COMUNE DI CHIAVARI

## **GARA A PROCEDURA APERTA PER L’AFFIDAMENTO IN CONCESSIONE DEL SERVIZIO DI DISTRIBUZIONE DEL GAS NATURALE NELL’AMBITO TERRITORIALE DI GENOVA 2 – “PROVINCIA”.**

**CIG: BA9576FDBA**

### **F.A.Q.**

### **QUESITO 52**

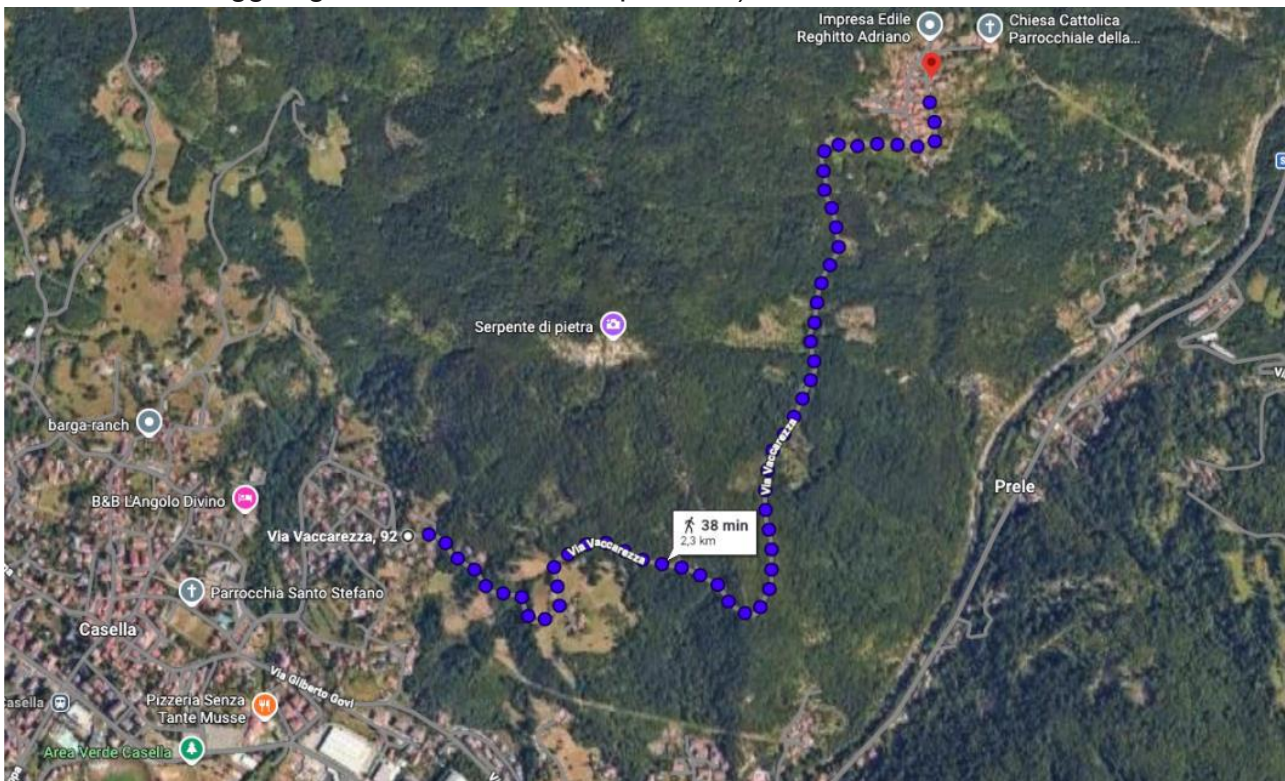
Con riferimento all' "Allegato E – Disciplinare di Gara" per il sub criterio C.1.7 riportato a pagina 13 (Tab.1) dello stesso, si fa presente che nei punteggi indicati è riportata per due volte la lettera "c", omettendo invece l'indicazione della lettera "b". Al fine di evitare comportamenti opportunistici da parte di eventuali concorrenti e di chiarire l'esatta attribuzione dei punteggi si richiede a codesta spettabile Stazione Appaltante di procedere alla rettifica di tale sub-criterio.

**R.** Si veda risposta a quesito 22.

Fig. 1 - Comune di Borzonasca

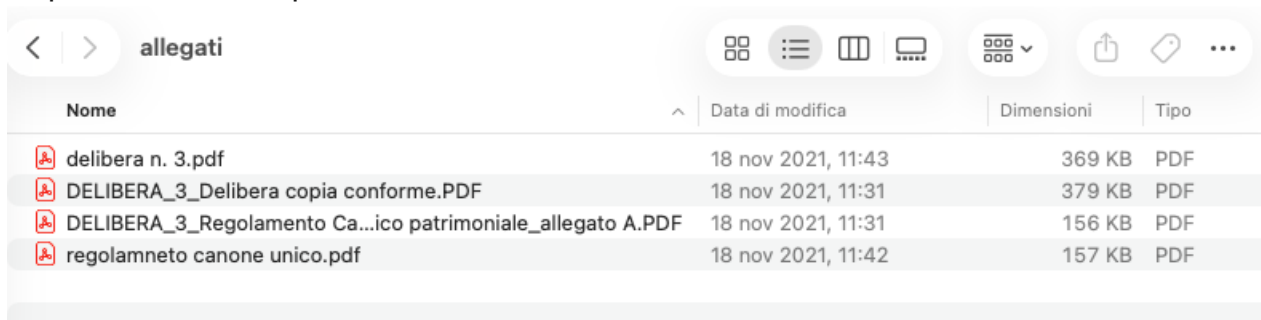
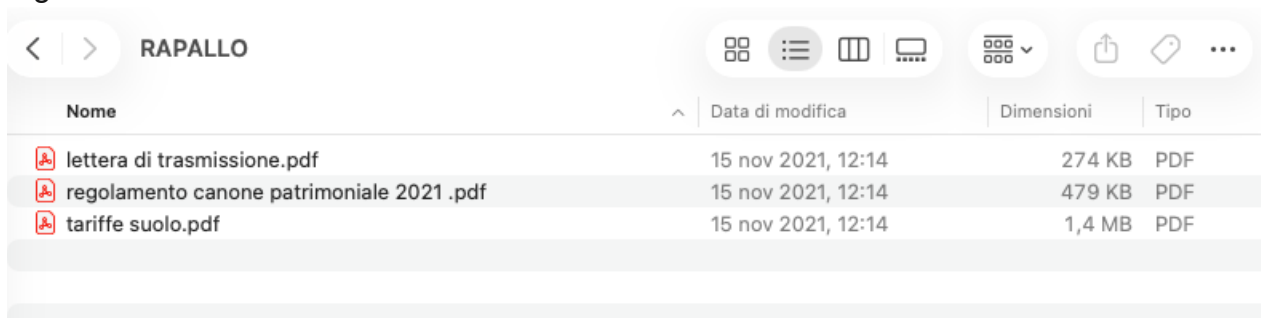
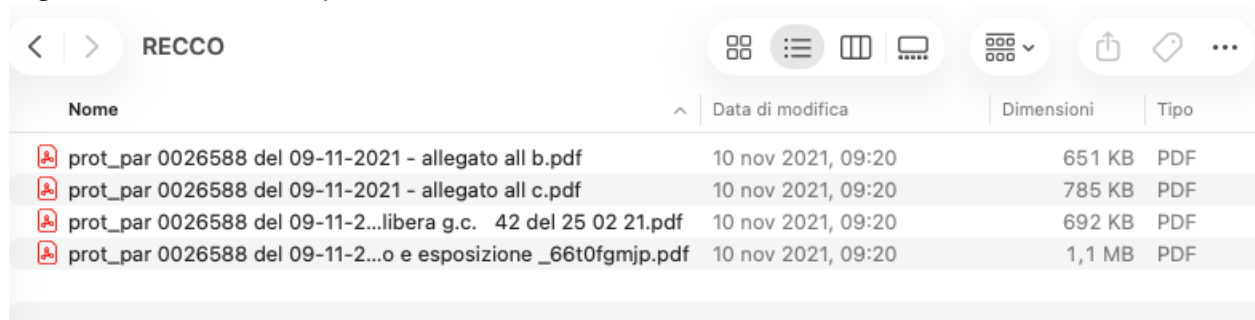
La SA, in risposta al Quesito n. 10, ha reso noto che i regolamenti comunali e provinciali per l'esecuzione dei lavori stradali sono stati resi reperibili all'indirizzo <https://servizi.comune.chiavari.ge.it/documenti/DocumentazioneGaraGas.zip>

Tuttavia, dall'analisi della documentazione resa disponibile e in assenza di una specifica dichiarazione attestante la non esistenza di regolamenti specifici, non risultano reperibili i regolamenti relativi ai seguenti comuni facenti parte dell'Atem: Borzonasca, Coreglia Ligure, Crocefieschi, Fascia, Gorreto, Isola del Cantone, Montebruno, Ne, Propata, Rapallo, Recco, Ronco Scrivia, Rondanina, Rovegno e Santo Stefano d'Aveto.

A titolo esemplificativo, si riportano di seguito alcuni estratti della documentazione disponibile al link sopra indicato.
